Nota van beantwoording inspraak Investeringsnota Nieuwe A2 Entree

Inspraakperiode van 8 oktober tot en met 19 november 2024
Definitieve versie
Opgesteld door: Projectteam Nieuwe A2 Entree, Grond & Ontwikkeling gemeente Amsterdam

Bijlage 1: Formele inspraakreacties en beantwoording Nieuwe A2 Entree - 2024

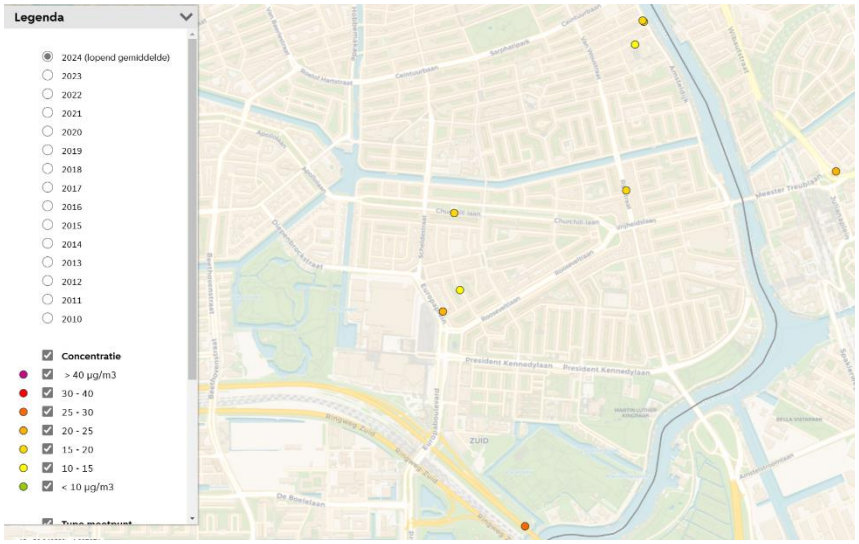
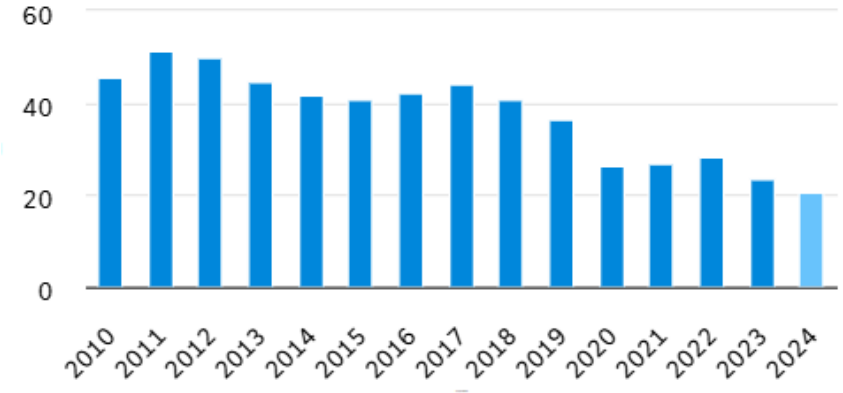
3. Uit de investeringsnota valt niet op te maken of bij het opstellen ervan rekening is gehouden met de impact van de plannen van de Gemeente tot "verdichting / woningbouw" in het gebiedsdeel Buitenveldert en met de plannen van de RAI om op haar terrein woningbouw te realiseren. Als beide gerealiseerd moeten worden, heeft de Bewonersvereniging ernstige zorgen over wat dit gaat betekenen voor de impact op de leefomgeving van de bewoners van de De Mirandabuurt. Mede daardoor is het voor haar op dit moment onmogelijk om te kunnen bepalen of en zo ja in hoeverre de investeringsnota tot een onaanvaardbare (of zelfs ongeoorloofde) impact op de leefomgeving van de Bewoners van de De Mirandabuurt leidt. Graag ontvangt Bewonersvereniging de Mirandabuurt alle binnen de Gemeente beschikbare relevante informatie en documenten daarover, daaronder begrepen correspondentie documenten en/of onderzoeken, ook die door de provincie en het Rijk zijn opgesteld. Dit verzoek dient voorzover nodig te worden beschouwd als een WOO-verzoek.

Lucht
Voor de Nieuwe A2 Entree is onderzoek naar luchtkwaliteit niet noodzakelijk.
In de Investeringsnota is opgenomen dat bij de uitwerking van de gebiedsontwikkeling rekening wordt gehouden met de Richtlijn gevoelige bestemmingen luchtkwaliteit 2024 (welke is gebaseerd op het Actieplan Schone Lucht). Hierin zijn de volgende uitgangspunten opgenomen:

- Binnen de zone van 150 meter gemeten van de rand van een snelweg en 50 meter gemeten van de rand van een provinciale weg worden geen gevoelige bestemmingen geprojecteerd.
- Bij stedelijke wegen met meer dan 10.000 motorvoertuigbewegingen per etmaal binnen een afstand van 25 meter gemeten van de rand van de weg worden geen gevoelige bestemmingen geprojecteerd.

Voor wat betreft de Mirandabuurt geldt dat de luchtkwaliteit ter plaatse acceptabel is en dat de verwachting dat de luchtkwaliteit ook steeds beter wordt. Dit blijkt uit onderstaande afbeeldingen.

Uit bovenstaande afbeeldingen valt bijvoorbeeld af te lezen dat de luchtkwaliteit in de loop der tijd aanzienlijk is verbeterd en dat deze trend nog niet ten einde is. Dat is ook een logische ontwikkeling, Amsterdam heeft het Actieplan Schone Lucht vastgesteld. In dit actieplan zijn maatregelen opgenomen die ervoor zorgen dat de luchtkwaliteit in Amsterdam dusdanig verbetert dat in 2030 wordt voldaan aan de (strenge) luchtkwaliteitseisen van de WHO. Een van de maatregelen die getroffen wordt om dat te halen is het steeds meer verbieden van uitstotende auto's in de bebouwde kom. De luchtkwaliteit zal in Amsterdam in zijn geheel verbeteren. Er is dan ook geen reden om aan te nemen dat de luchtkwaliteit in de Mirandabuurt door de mogelijke verkeerstoename dermate verslechtert dat deze als onacceptabel moet worden beschouwd.
